Informe Consolidado de Solicitud de Aclaraciones, Rectificaciones y/o Ampliaciones al Estudio de Impacto Ambiental del Proyecto " Desarrollo Urbano Habitacional Maratú de Puchuncaví"

Nombre del Titular : Inmobiliaria El Refugio Ltda.
Nombre del Representante Legal : Claudia Leria
Dirección : Apoquindo 3472 oficina 1701, Las Condes

El presente Informe Consolidado de Solicitud de Aclaraciones, Rectificaciones o Ampliaciones al Estudio de Impacto Ambiental del proyecto " Desarrollo Urbano Habitacional Maratú de Puchuncaví", contiene las observaciones generadas en virtud de la revisión de la Adenda.

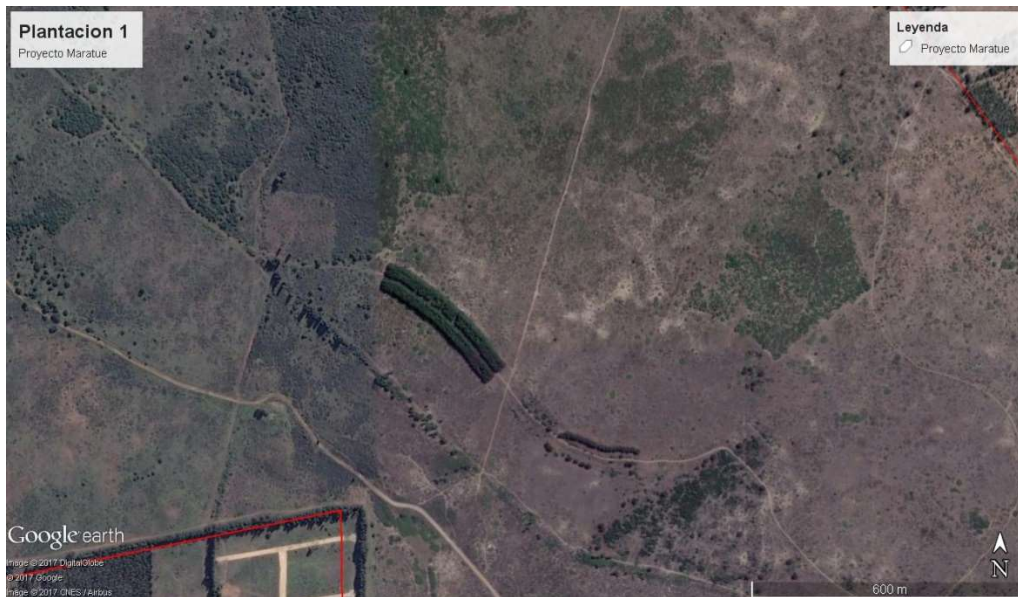
- b) En la Tabla 6.2, de la reforestación, el proponente informa la plantación de belloto del norte en densidades de 20 a 400 individuos por hectárea, y más adelante en el cuadro de "*necesidad de plantas para reforestación según año de plantación y especie*", se indica un total de 14.292 individuos a plantar de belloto del norte. En propiedad, el belloto del norte no es especie típica del tipo forestal esclerófilo, sino más bien pertenece a un bosque de elementos esclerófilos y laurifolios, asociación 3.C.10.I *Beilschmiedia miersii* - *Crinodendron patagua* (Gajardo 1994), la cual se define como un "*bosque mixto, con elementos esclerófilos y laurifolios. Se distribuye de manera muy local, siendo su presencia muy escasa. Se encuentra junto al cauce de quebradas con agua corriente y en laderas de exposición sur muy húmedas*" Gajardo (1994). Consecuentemente la plantación de esta especie debe ser restringida a condiciones similares a las indicadas por Gajardo, a fin de tener alguna certeza de éxito en su prendimiento. Por cierto, estas condiciones son escasas en el predio, con excepción del borde de los humedales. Adicionalmente, se aclara que el bosque actual de Belloto del Norte, no es un área factible de plantar por cuanto debe ser manejada como área intangible del área de protección. El proponente debe restringir la plantación de belloto a suelos con humedad edáfica permanente o bordes de cauces, de lo contrario el prendimiento sería muy bajo o definitivamente nulo.

- c) Teniendo presente las actuales condiciones de escasez hídrica de la zona, es recomendable que la densidad de plantación propuesta sea reducida a 625 pl/ha, debiendo el titular reforestar con belloto solo en aquellos rodales que posean áreas donde se den las condiciones necesarias para el buen prendimiento y desarrollo de sus ejemplares; en los rodales donde lo anterior no sea factible, se debe completar la densidad con la plantación de solamente especies esclerófilas, tales como molle, litre, boldo, maitén y quillay, entre otros, por cuanto el belloto del norte es un elemento higrófilo confinado a áreas de oferta hídrica permanente dentro del tipo esclerófilo, como muy bien lo define Gajardo (1994).

Considerando lo antes expuesto, se deben actualizar los antecedentes técnicos y formales necesarios para la solicitud de este permiso y ser entregados en la Adenda.

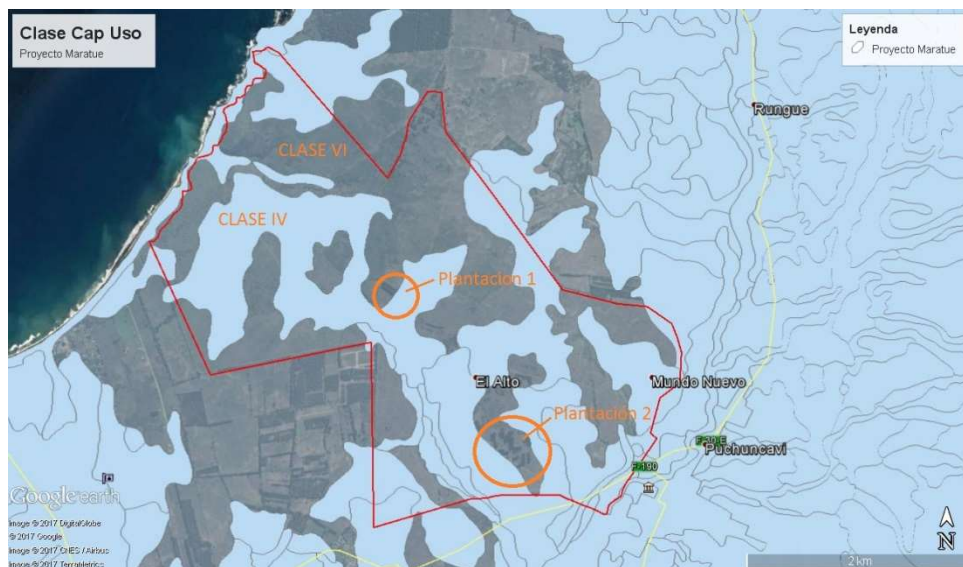
de 40 metros de ancho y más de 5.000 m² de superficie La plantación 2, por su parte, posee algunos rodales que también constituyen bosque.

Dichas plantaciones crecen en suelos de capacidad de uso IV, según indica el proponente, sin embargo, el Centro de Información de Recursos Naturales (CIREN) indica que la mayor parte de los suelos del predio son de capacidad de uso IV y VI, con excepción de suelos clase VIII (acantilados y humedales), y pequeñas áreas de capacidad III, como se puede observar en la Figura de la plantación 2 antes presentada. Por lo tanto, se considera que el titular debe presentar el Permiso Ambiental Sectorial N° 149 para las plantaciones que se encuentran en terrenos de clase VI, de acuerdo al CIREN y que se exponen en la siguiente figura:
